DICTAMEN DE SEGURIDAD ESTRUCTURAL

Expediente:		UMF 28	
Nombre del Evaluador Técnico:	ING JAIME SOLIS CORTES		
No. Registro:	495	Fecha:	17 de octubre de 2017
1. UBICACIÓN Y DESCRIPCIÓN DE LA EDIFICACIÓN			
Zonificación propuesta de la ciudad para efectuar la evaluación			
Dirección	GABRIEL MANGERA 800		
Colonia	DEL VALLE	Delegación	3100
C.P.	04000	Entre calles/Referencia	
Coordenadas Geográficas			
Persona contactada	ING ISAAC FUENTES	Teléfono	5545847583
USO DEL INMUEBLE			
Casa habitación	<input type="checkbox"/>	Departamentos	<input type="checkbox"/>
Oficinas Públicas	<input type="checkbox"/>	Oficinas Privadas	<input type="checkbox"/>
Estacionamiento	<input type="checkbox"/>	Bodegas	<input type="checkbox"/>
Recreativo	<input type="checkbox"/>	Centro de Reunión	<input type="checkbox"/>
		Comercios	<input type="checkbox"/>
		Industrias	<input type="checkbox"/>
		Educación	<input type="checkbox"/>
		Otro:	SALUD
Número de niveles sobre el terreno (incluyendo azotea y Mezanines)			2

INSTITUTO MEXICANO DEL SEGURO SOCIAL
UNIDAD DE MEDICINA FAMILIAR No 28
DR. SUSANA TREJO RUIZ
DIRECTOR DE LA UNIDAD
GABRIEL MANCERA No. 800 COL. DEL VALLE
DEL. BENITO JUÁREZ, C. P. 03100
CIUDAD DE MÉXICO

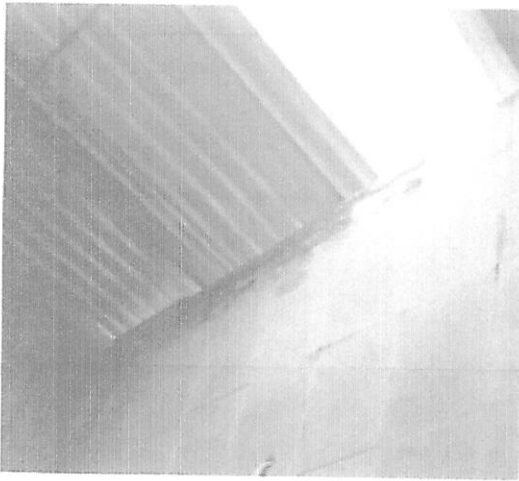
En fachada se determinan algunas fisuras que son de aplanados y pintura, reparables mediante resanes sencillos y las estructuras de cubierta se encuentran en excelentes condiciones.

Existen afectaciones que se pueden apreciar en algunos puntos de fachada, que son a causa de la mala colocación de acabado de piedra. Hay piezas que se encuentran desprendidas y se recomienda proceder a hacer una revisión para evitar accidentes de desprendimiento sobre algún peatón o usuario que pudiera causar lesiones.

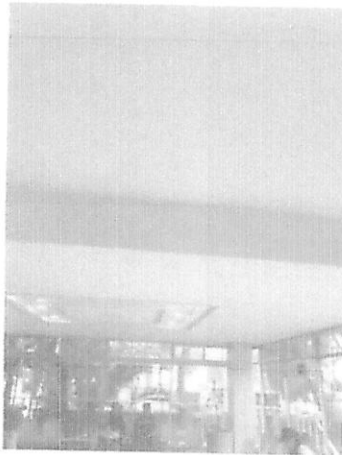
Posteriormente se pasó a dar recorrido por dentro del elemento y se aprecian los elementos estructurales en perfectas condiciones ya que no muestran fisuras o grietas que pongan en riesgo la vida de sus ocupantes.

Columnas y travesaños del inmueble no presentan afectaciones, fisuras o grietas que pudieran ser de riesgo.
